Service Information

Foi detectada a troca desnecessária do Pannel MPEG com característica de tela escura, grande parte destes painéis estavam configurados em modo “Progressive Scan”.

Figura 1 – Desativando “Progressive Scan” no DVP530.

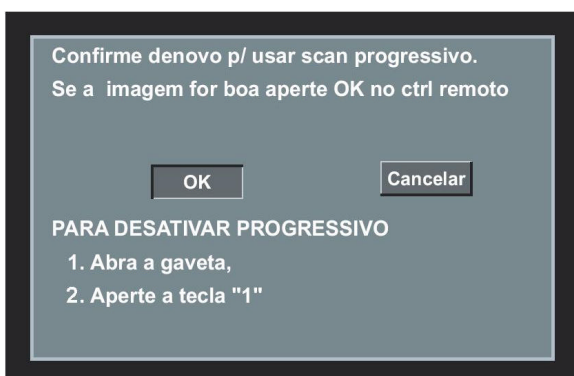
1- Veja procedimento na página 18 Manual do usuário (DFU) ou página 13 Service Manual. Alguns manuais estão com o texto errado, segue abaixo Figura 1 com o texto correto.

Ligue o produto, abra a gaveta e pressione a tecla 1 no controle remoto.
